Progetto per la realizzazione di impianto eolico denominato "Poggio alle Pancole" Comune di Lajatico (PI).
Codice della procedura 7874 data di avvio 4-1-2022.

Progetto per la realizzazione di un impianto eolico, denominato "Poggio alle Pancole", costituito da n. 7 aerogeneratori, per una potenza complessiva pari a 42 MW, e delle rispettive opere di connessione alla RTN, da realizzarsi nel Comune di Lajatico (PI). Cod procedura 7874

OSSERVAZIONI – ALLEGATO 3

IMPORTANZA STORICO CULTURALEE PAESAGGISTICA DELLE VISTE DALLA ROCCA DI PIETRACASSIA

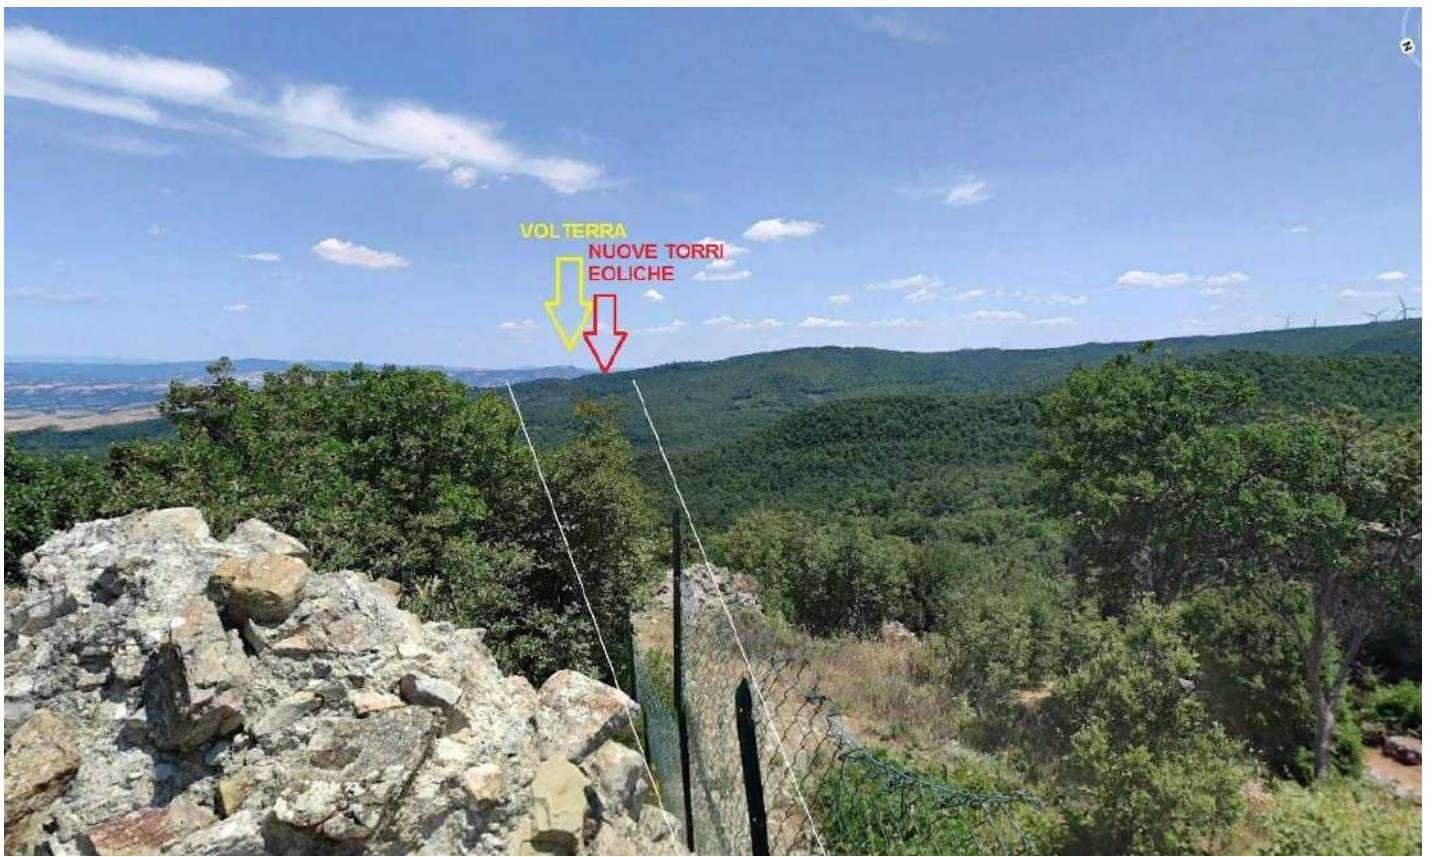
Il progetto del nuovo parco eolico invece è posto proprio lungo la direttrice Rocca di Pietracassia – Volterra, e le prime torri eoliche sono site ad una distanza molto ridotta dalla Rocca (meno di 2 chilometri). La realizzazione del Parco potrebbe perciò distruggere per sempre la più importante direttrice visiva storica che ancora possiamo apprezzare, con grave, insipiente e irreparabile danno al paesaggio, alla storia e alla cultura del territorio.

Vista dalla Rocca di Pietracassia verso Volterra – il nuovo parco eolico andrebbe ad impattare proprio sulla direttrice, e posto a meno di 2 chilometri, impedirebbe la vista di Volterra dalla Rocca; il parco eolico esistente, visibile sulla destra, è posto tra 4 e 6 chilometri, ed è parzialmente nascosto da un colle più alto.

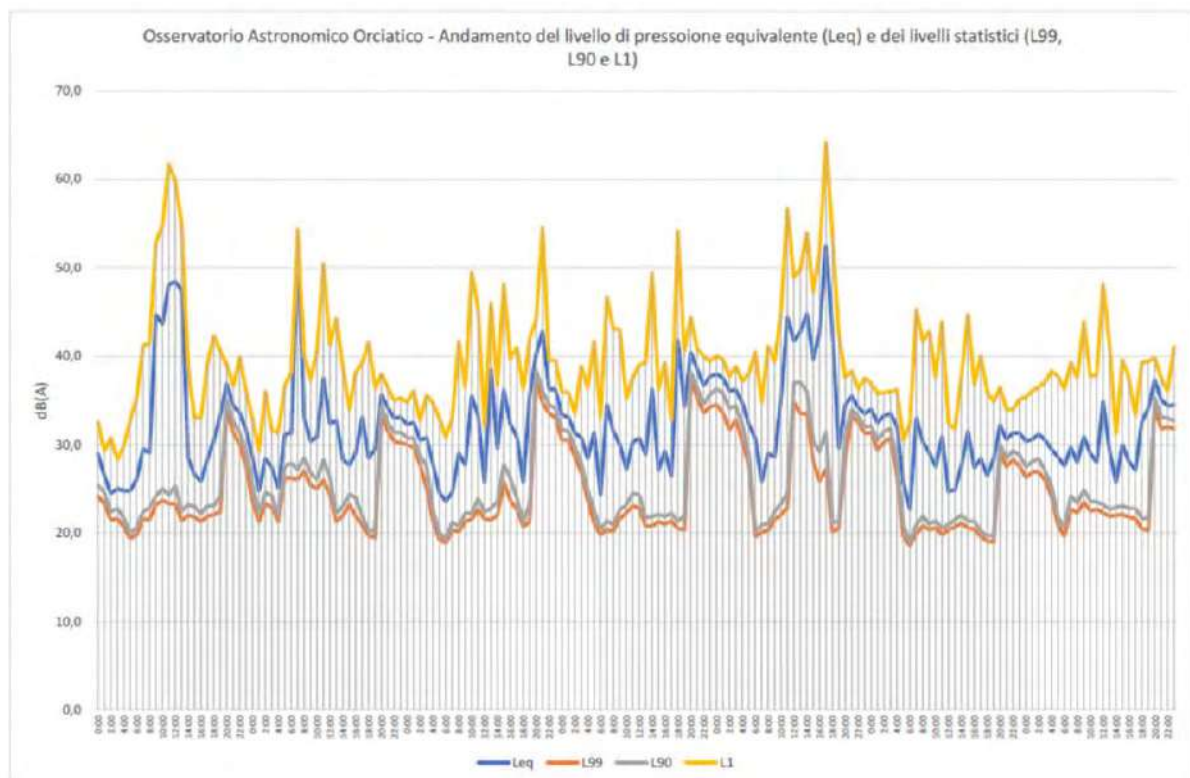
Se ne deduce che ipotizzando un abbattimento delle pareti inferiore a quello della valutazione e conforme alle stime riportate il criterio differenziale a finestre aperte si applica e SI SUPERA, sempre con riferimento ai bassi livelli di rumorosità registrati e che sono caratteristici della zona.

di pressione istantanea L1 si aggirano intorno ai 63 e 65 dB(A) o comunque superiori a 50 dB(A) e questo per periodi di 4 e 9 ore, quindi per buona parte della giornata.
